Rapport de l'Inspection des installations classées

Visite d'inspection du 03/12/2025

TECNOPROFILS

Le Bois des Brosses
89390 Ravières

Planche_4

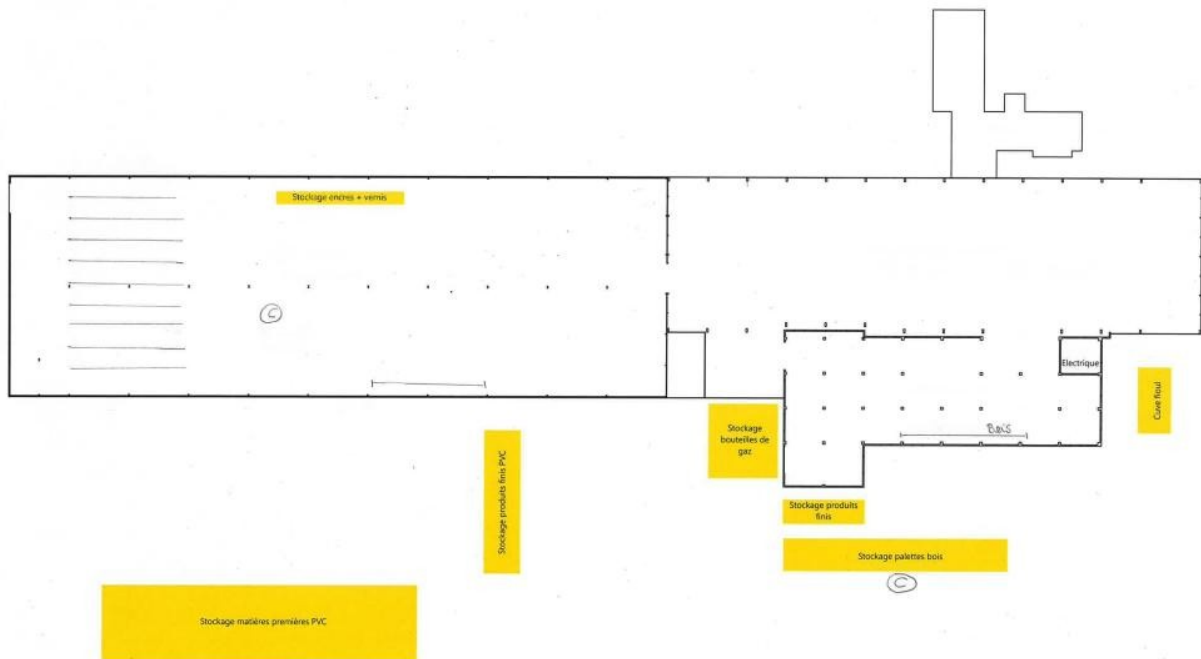
Produit sans rétention et non étiqueté

Produit sans rétention

Présence de matériaux combustibles (type « carton ») sur la rétention de produits inflammables ou à proximité.
